监理通知单

工程名称：中宜宜城流水镇 100MW 农光互补光伏电站项目

编号：ZHJL-YCGF-TZD-030

主题：关于光伏区 A03、A11、B13、B14 预应力管桩桩头除锈防腐施工相关事宜

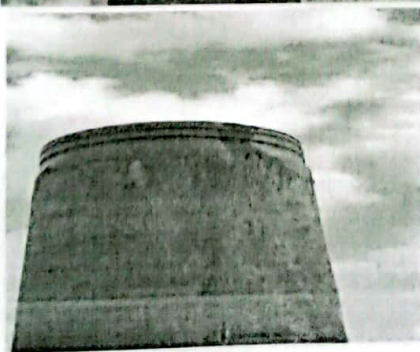
监理项目部人员巡视光伏区管桩桩头除锈防腐施工发现问题：

- 1、管桩桩头防腐存在油漆未刷到位。
- 2、对桩头进行抛光理后除去杂质，但施工现场发现管桩头除锈不透彻，同时桩头附着泥土使得油漆不能刷到桩头本体，桩顶平面未做防腐。

望施工单位加强现场管理，对桩头除锈、防腐不符合要求的进行整改。
